# Schéma Régionale de Raccordement au Réseau des Énergies Renouvelables (S3REnR) de la Guadeloupe

**Mémoire en réponse à l'avis préalable de l'Autorité  
Environnementale**

**Figure 1 : Forages et périmètres de protection associés. poste de Blanchet :**

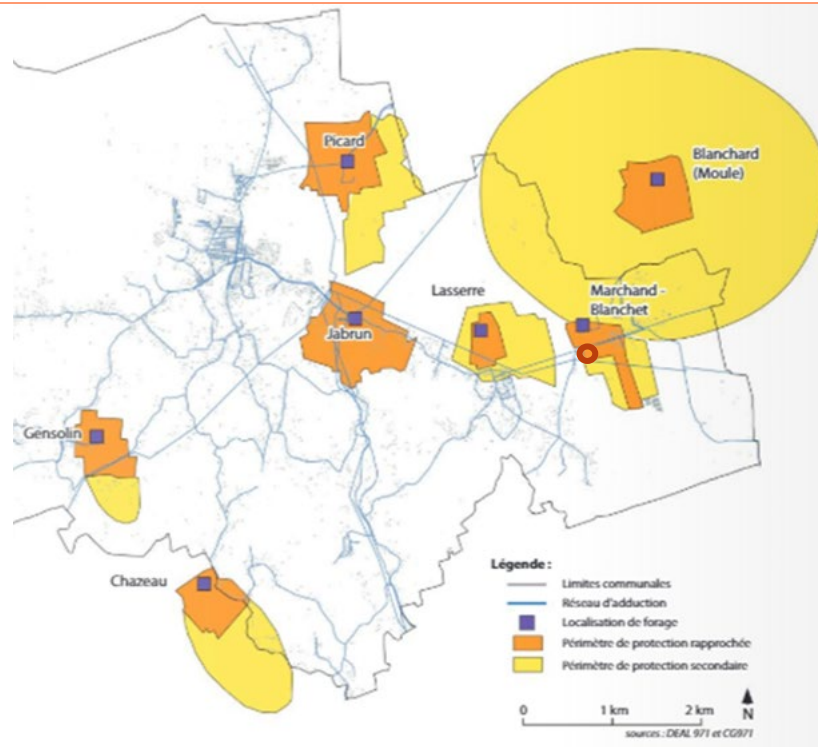
Toutefois, si le rapport note bien la présence de la Ravine des Coudes au nord de l'emprise EDF, il fait l'impasse sur la présence d'un captage d'eau potable, dit « Marchand », à proximité du site. Il importe donc de savoir si les travaux sont susceptibles d'avoir un impact sur la ressource en eau, notamment s'ils sont réalisés dans les périmètres de protection du captage.

**La MRaE recommande de préciser la localisation exacte des travaux par rapport aux périmètres de protection du captage « Marchand » et, le cas échéant, de vérifier qu'ils n'ont pas d'impact sur la ressource en eau.**

Il est important de noter que la localisation exacte des futurs aménagements n'est pas connue à ce jour. Ils seront réalisés dans l'emprise actuel du site du poste de Blanchet existant.

La zone du projet est située dans le périmètre de protection rapprochée du captage d'eau potable de Marchand-Blanchet (Morne-À-L'eau), et à proximité (mais hors périmètre) de la zone de protection secondaire du captage de Blanchard (situé au Moule).

Les préconisations de l'hydrogéologue agréé dans ces zones sont de s'assurer de la conformité des installations d'assainissement non collectif et de leur bon fonctionnement.

Pour l'instant, sur la commune, seul le forage de Lasserre bénéficie d'un arrêté préfectoral de Déclaration d'Utilité Publique (DUP) instituant les périmètres de protection autour du forage. La zone du projet n'est donc pas concernée par une DUP. De plus, le projet ne se situe pas sur des zones indicées « f », utilisées pour les périmètres de protection rapprochée des autres forages.

L'étude d'impact vérifiera que les travaux n'auront pas d'incidence sur les captages d'eau potable situés à proximité.
